**Avis délibéré de la mission régionale d'autorité environnementale
sur le parc agrivoltaïque porté par la société Akuo sur la
commune d'Allan (26)**

Avis n° 2025-ARA-AP-1961

Avis délibéré le 12 novembre 2025

Figure 3: Tracé du raccordement envisagé (source étude d'impact)

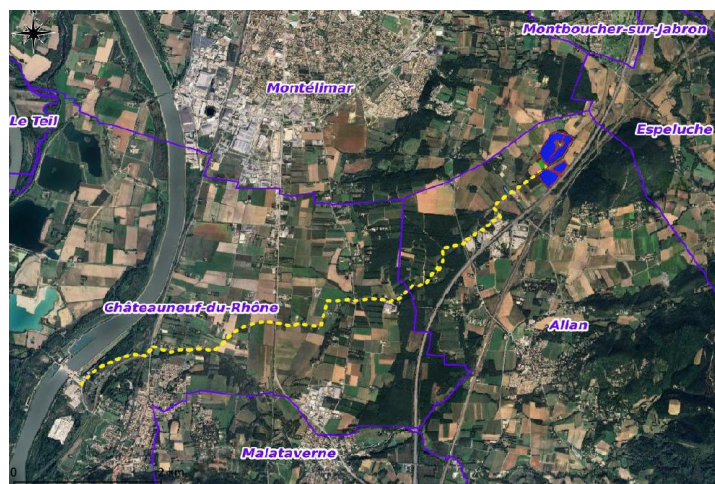
Le raccordement du parc photovoltaïque est envisagé au poste source de Châteauneuf-du-Rhône situé à 8,8 km du projet. Le tracé devrait suivre les itinéraires routiers existants. Ce raccordement n'est pas décrit précisément, ni les travaux nécessaires au projet concernant le poste source mentionnés p 22 de l'étude d'impact. Leurs incidences environnementales ne font pas l'objet d'une analyse approfondie. Faisant partie du projet, les caractéristiques du raccordement et son tracé doivent être présentés (traversées de zones de protection ou d'inventaires de la biodiversité,

traversées de zones humides ou de cours d'eau, déboisements éventuels, etc) et ses incidences évaluées de manière précise, ainsi que tous les éventuels renforcements de poste de transformation, même s'ils relèvent d'une autre maîtrise d'ouvrage et d'un calendrier différent. Ce n'est pas le cas dans le dossier fourni qui doit pourtant l'inclure dès ce stade.

De plus, Il n'est pas précisé si la capacité réservée au titre du schéma régional de raccordement au réseau des énergies renouvelables Auvergne Rhône-Alpes (S3REnR), entré en application le 15 février 2022, est suffisante pour le raccordement du parc.

L'Autorité environnementale recommande de décrire précisément et d'inclure explicitement dans le périmètre du projet et donc de l'étude d'impact, le raccordement au réseau électrique, fonctionnellement lié au parc agrivoltaïque, et les éventuels renforcements associés du réseau électrique national, d'évaluer leurs incidences environnementales et de présenter les mesures prises pour les éviter, les réduire et si besoin les compenser.

Figure 4: Carte des habitats - source dossier

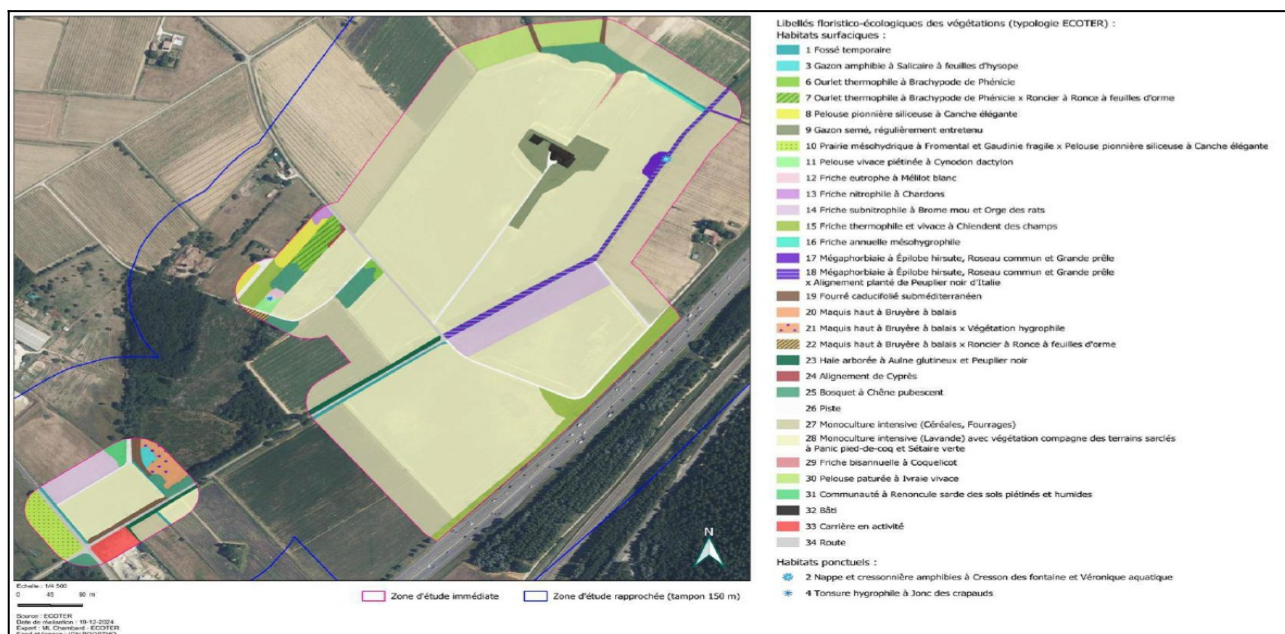
modérés au niveau de la Zip et quelques habitats d'intérêts communautaires¹⁰ avec une prédominance de cultures (lavandes) et de friches complétées par la présence de haies et fossés. Neuf habitats¹¹, dont des habitats d'intérêts communautaires, sont caractéristiques de zones humides. Toutefois, la caractérisation des zones humides¹² est partielle, aucun sondage n'ayant été menée sur la Zip, y compris dans les zones à végétation *pro parte*. Cette analyse devra également prendre en compte la fonctionnalité des zones humides, en cohérence avec la méthode nationale. Les zones humides sont à ce stade de leur caractérisation qualifiées à enjeux modérés.

L'Autorité environnementale recommande de compléter la caractérisation des zones humides en cohérence avec la législation et de déterminer leurs fonctionnalités.

Figure 5: Enjeux écologiques du projet (source dossier)

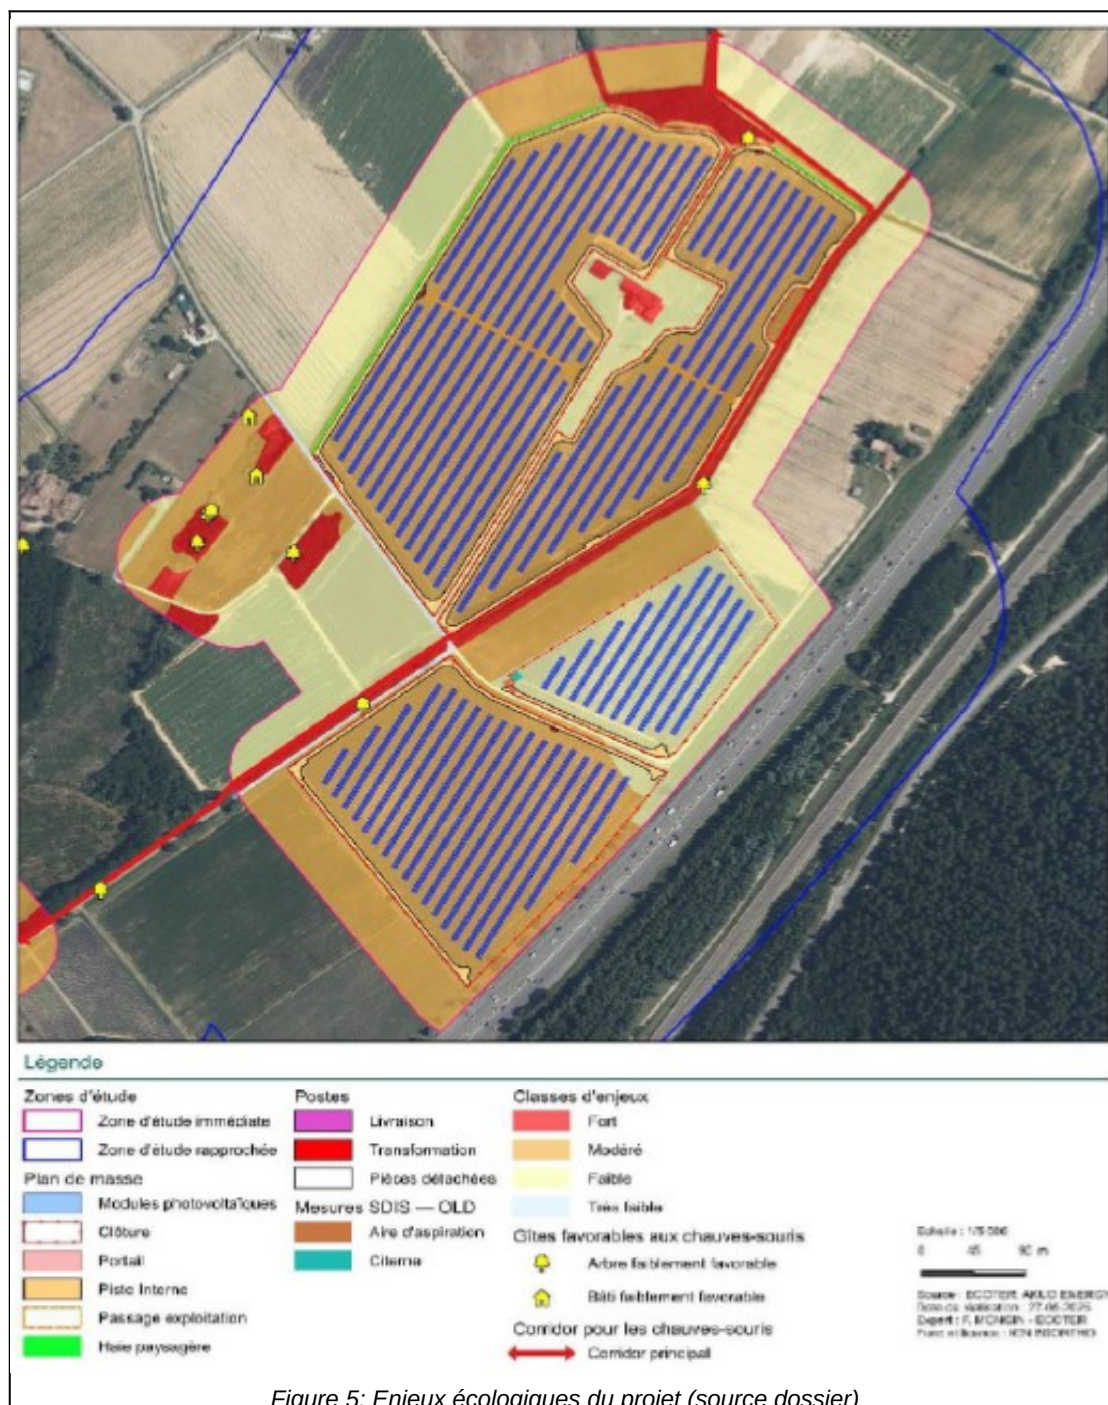
Cet impact est relevé comme faible pour les autres groupes d'espèces ce qui semble peu étayé au vu de la sous-évaluation de l'impact lié en particulier à la présence d'espèces d'oiseaux et de chiroptères dont le statut est « quasi menacé ».

D'une façon générale, le dossier ne quantifie pas les impacts bruts et résiduels, ce qui ne permet pas d'étayer les conclusions faites.

L'Autorité environnementale recommande de quantifier les impacts bruts et résiduels du projet et de réévaluer ceux sur la faune notamment concernant la perte d'habitats liée à certaines espèces.

L'Autorité environnementale recommande au pétitionnaire d'étayer l'absence d'incidences résiduelles significatives du projet sur toutes les espèces protégées concernées et leurs habitats en particulier pour l'avifaune, après mesures d'évitement et de réduction. Elle recommande également de renforcer et préciser les mesures d'évitement, réduction et si nécessaire compensation afin de pouvoir effectivement conclure à une absence de perte nette de la biodiversité liée au projet.

Figure 7: Distance au bâti à l'échelle du projet (source dossier)

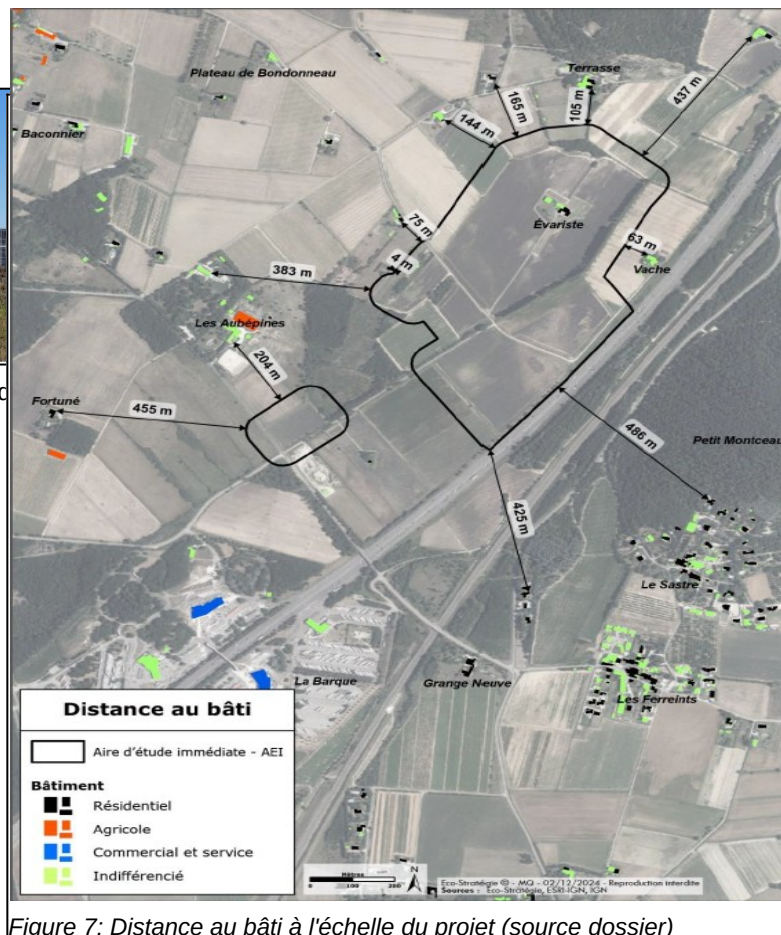
En outre, les incidences paysagères du projet apparaissent partiellement prises en compte. Les photomontages ne sont pas suffisants (hameaux ou habitations proches du projet, ancien village d'Allan, colline de la Gardette ...), ni suffisamment clairs pour évaluer l'efficacité des mesures paysagères prévues. De plus il manque des photomontages en saison hivernale pour restituer l'ensemble des incidences paysagères du futur parc sans les écrans de végétation .

L'Autorité environnementale recommande de renforcer la structure végétale du projet, de justifier le parti d'orientation des tables photovoltaïques à partir de l'étude de variantes d'implantation, y compris de l'optimum de production énergétique du projet, et de compléter les photomontages en vue proche et éloignée y compris en période sans feuilles et le cas échéant de présenter des mesures d'évitement et de réduction complémentaires.
